WICHTIGER MONTAGEHINWEIS

metzger 
Autoteile

Kraftstofffördereinheit 2250303

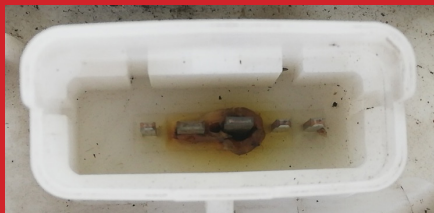
Vor dem Austausch der Kraftstofffördereinheit bitte die Steckkontakte auf Auffälligkeiten prüfen.

Sollten sie eine Verfärbung an den Kontakten, am Kunststoff oder Scheuerstellen an dem Stecker feststellen, **müssen** weitere Teile mit ausgetauscht werden.

Durch einen zu geringen Abstand zwischen dem Anschlussstecker, der Pumpeneinheit und der Karosserie kann es bei ungünstiger Konstellation zum Kontakt kommen. Dieser Kontakt kann Hochspannungsimpulse verursachen und in der Folge zu einem Überhitzen der Steckkontakte und zum Schmelzen des Kunststoffes führen.

Bitte verwenden Sie zum Austausch der Kraftstofffördereinheit zusätzlich folgende OE-Artikel mit den FORD OE - Teilenummern:

1934058 Stecker

1800240 Schaumstoffauflage
